**OSSERVAZIONE N. 1 : AREA dell'IMPIANTO EOLICO NON IDONEA ai sensi dell'art. 20 com. 8 lettera c quater del Decreto Legislativo n. 199/2021 e ss.mm.ii.**

**OSSERVAZIONE N. 2: NON CORRETTO INSERIMENTO dell’IMPIANTO EOLICO “REMPILLO” nel PAESAGGIO, sul TERRITORIO e CUMULO con altri IMPIANTI FER (eolico, fotovoltaico, agrivoltaico e geotermico).**

ID: Codice procedura (ID\_VIP/ID\_MATTM):10844

Impianto per la produzione di energia elettrica da fonte eolica, costituito da 6 aerogeneratori della potenza complessiva di 37,2 MW, un sistema di accumulo da 25 MW e relative opere connesse in località "Rempillo" nel comune di Pitigliano (GR).

- Legenda**
- Aerogeneratori Eolici
  - Limite area archeologica
  - Siti archeologici

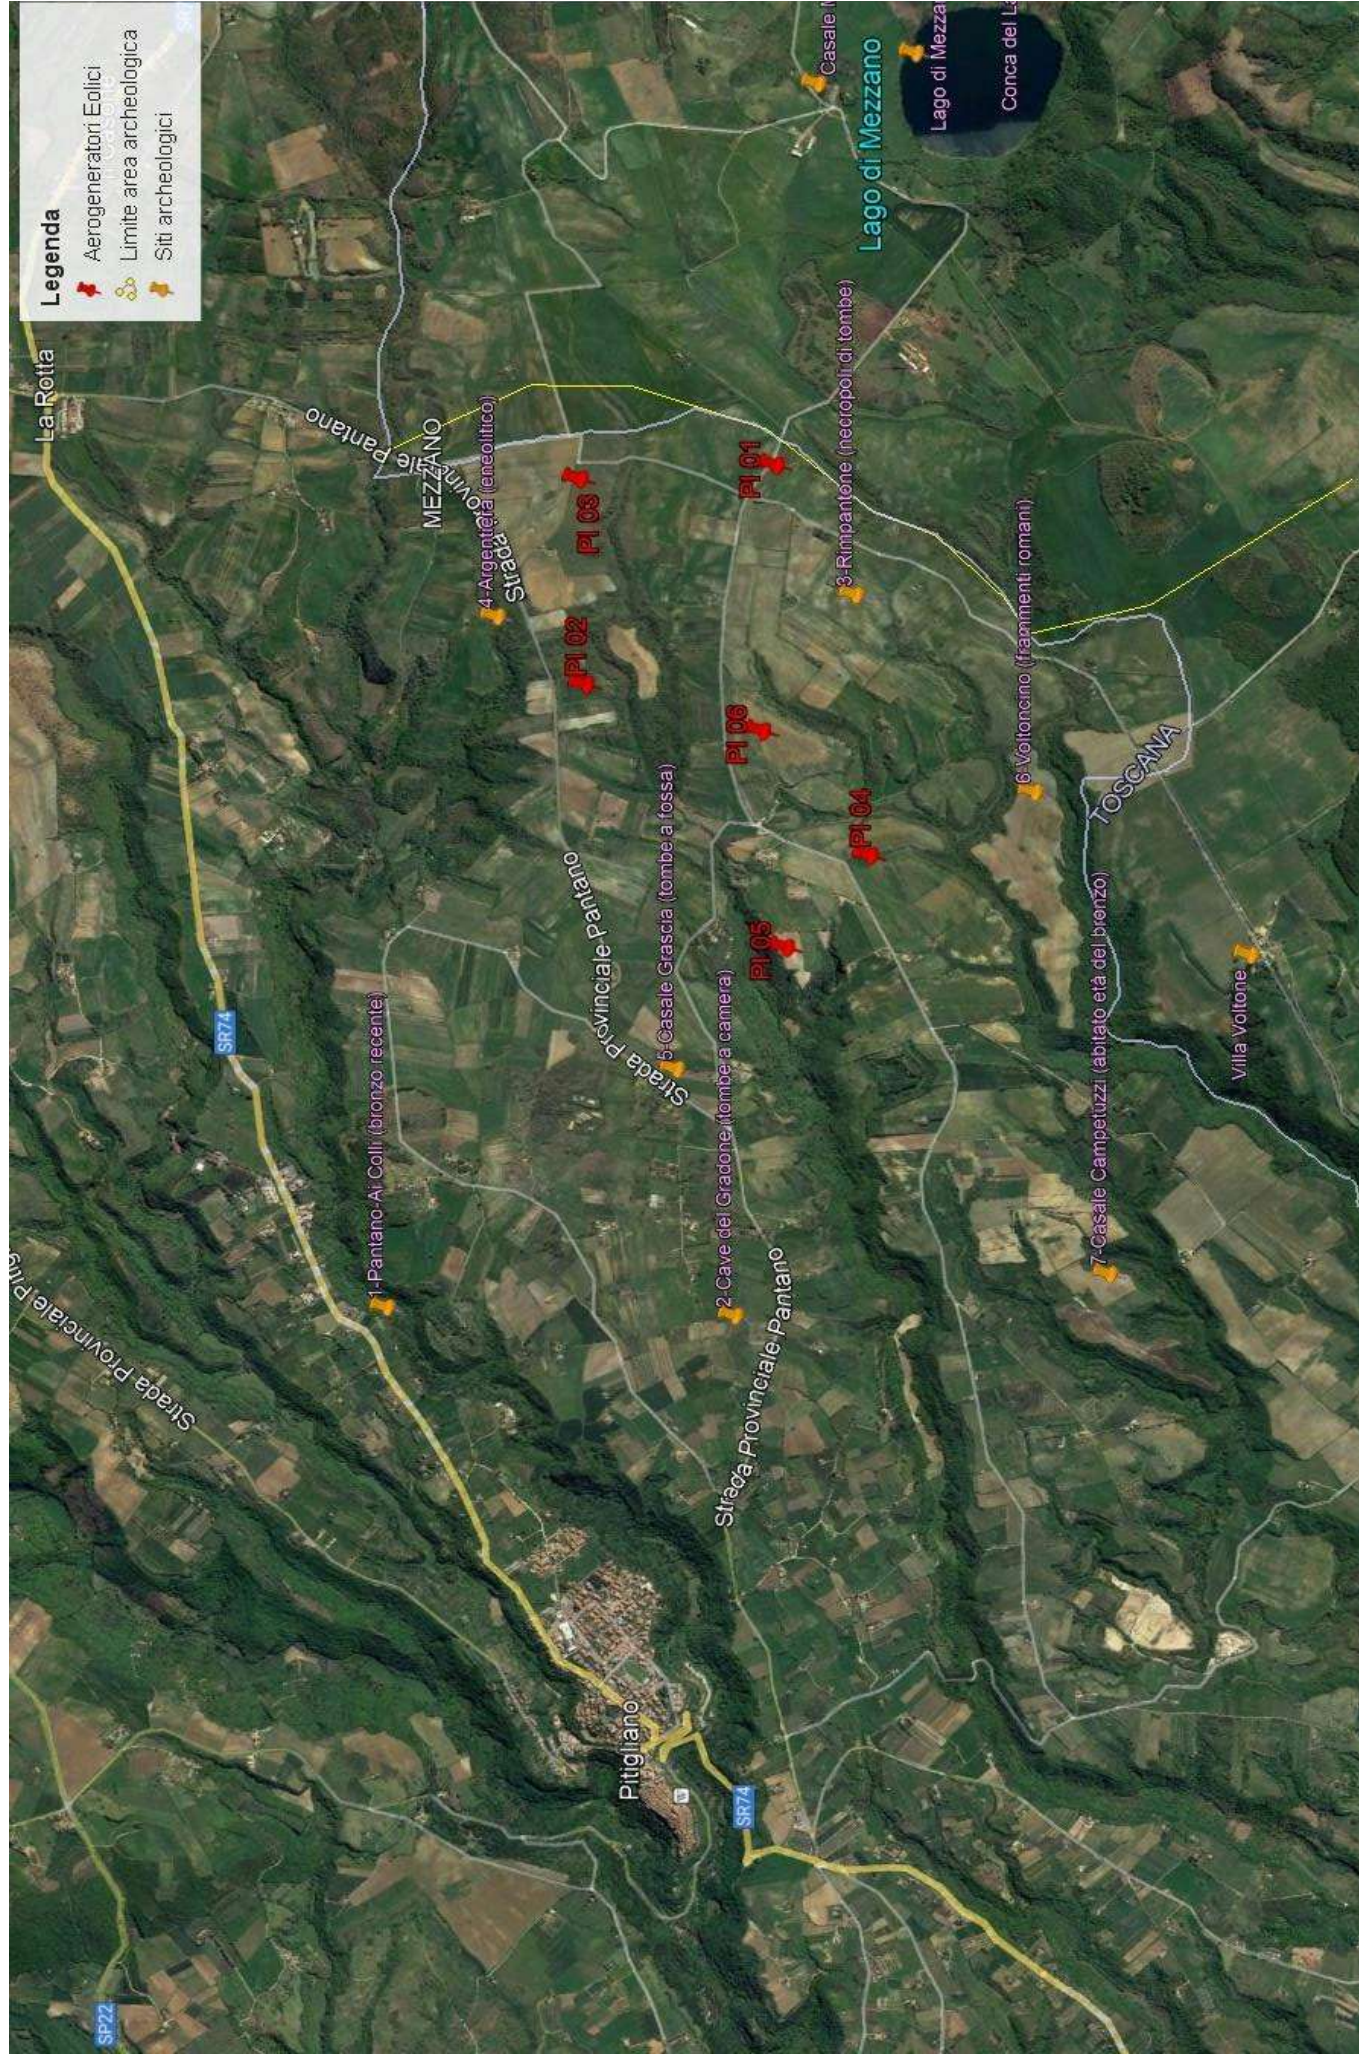
Paesaggistici; • Tavola ST1 – Risorse identitarie, sistemi e sub-sistemi territoriali e sub ambiti di paesaggio” . L’incompatibilità più pesante e più vistosa è quella che due aerogeneratori ricadono all’interno del perimetro dell’area archeologia ben documentata dalla proponente nella figura In Figura 2.3.1.1.a (estratto della suddetta Tavola QC4b) ( pag 19). Si evidenzia che questa incompatibilità non si concretizzerebbe soltanto perché prevista dal PSC e dal Codice dei Beni Culturali ma anche da quanto previsto dall’art. 20 comma 8 lettera c quater del Decreto Legislativo n. 199 del 2021 e ss.mm.ii che definisce le aree non idonee all’installazione degli impianti FER.

Riservandoci di verificare l’esistenza o meno dell’area archeologica riportata nel PSC vogliamo ricordare che comunque le due “pale” P04 e P05 anche superando l’incompatibilità di non essere all’interno del perimetro di un bene culturale manterrebbero comunque la loro incompatibilità paesaggistica per i motivi ben argomentati nella nostra prima Osservazione quando abbiamo messo in evidenza come tutti e 6 gli aerogeneratori ricadendo nelle fasce
